CONCORRÊNCIA BINACIONAL EF 2055-23
LICITACIÓN PÚBLICA BINACIONAL EF 2055-23**REFORMA E AMPLIAÇÃO DO EDIFÍCIO DE PRODUÇÃO
DA USINA HIDRELÉTRICA DE ITAIPU****REFORMA Y AMPLIACIÓN DEL EDIFICIO DE
PRODUCCIÓN DE LA CENTRAL HIDROELÉCTRICA
DE ITAIPU****ADITAMENTO 5****ADITIVO 5**

I) Em conformidade com o disposto no subitem 1.4.1 do Caderno de Bases e Condições (CBC) da Concorrência Binacional EF 2055-23, a ITAIPU responde perguntas formuladas por empresas interessadas nesta licitação, conforme segue:

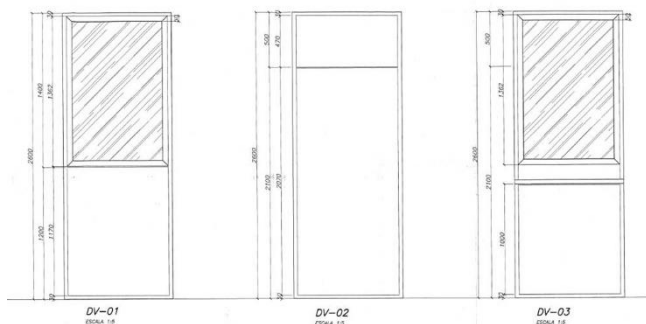
NO PROJETO A DV-02 ESTÁ REPRESENTADA COMO CEGA E A DV-03 COMO MISTA (CEGA + VIDRO).

JÁ NA PLANILHA ESTÁ A DV-02 ESTÁ COMO MISTA (CEGA + VIDRO) E A DV-03 ESTÁ COMO CEGA.”

Qual das duas devemos considerar? Projeto ou Planilha?

Esse ajuste foi promovido na Planilha de Preços, Anexo V do CBC, disponibilizada no Aditamento 4, publicado em 01/08/24.

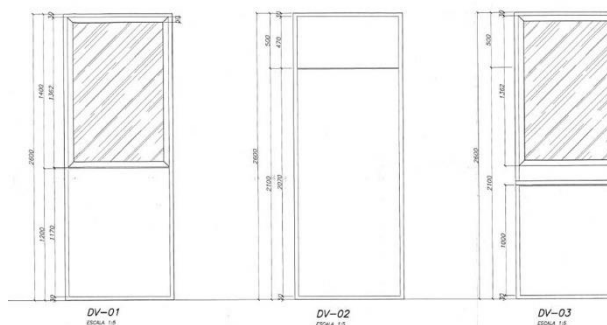
EN EL PROYECTO LA DV-02 ESTÁ REPRESENTADA COMO CIEGA Y LA DV-03 COMO MIXTA (CIEGA + VIDRIO).

EN LA PLANILLA LA DV-02 ESTÁ COMO MIXTA (CIEGA + VIDRIO) Y LA DV-03 ESTÁ COMO CIEGA.

¿Cuál de los dos deberíamos considerar? ¿Proyecto o Planilla?

Favor considerar la Planilla de Precios, Anexo V del PBC, ajustada en el Aditivo 4, publicado el 01/08/24.

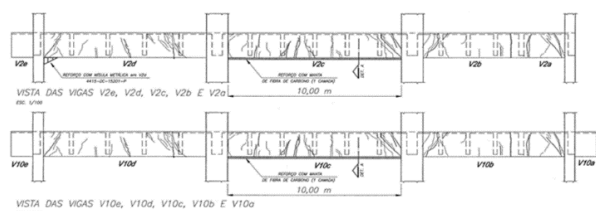
Para o reforço de flexão da VIGA V2c/V10c-BLOCO 10, correspondente ao plano 4415-DC-15202-P, indica-se o seguinte esquema:

As fissuras nas duas seções laterais da seção central têm características semelhantes em termos de geometria, com a particularidade de que junto aos

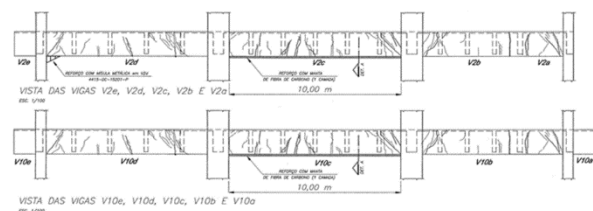
“Para el refuerzo a flexión de la VIGA V2c/V10c-BLOCO 10, correspondiente al plano 4415-DC-15202-P, se indica el siguiente esquema:

Las fisuras en los dos tramos laterales al tramo central presentan similares características en cuanto a su geometría, con la particularidad que
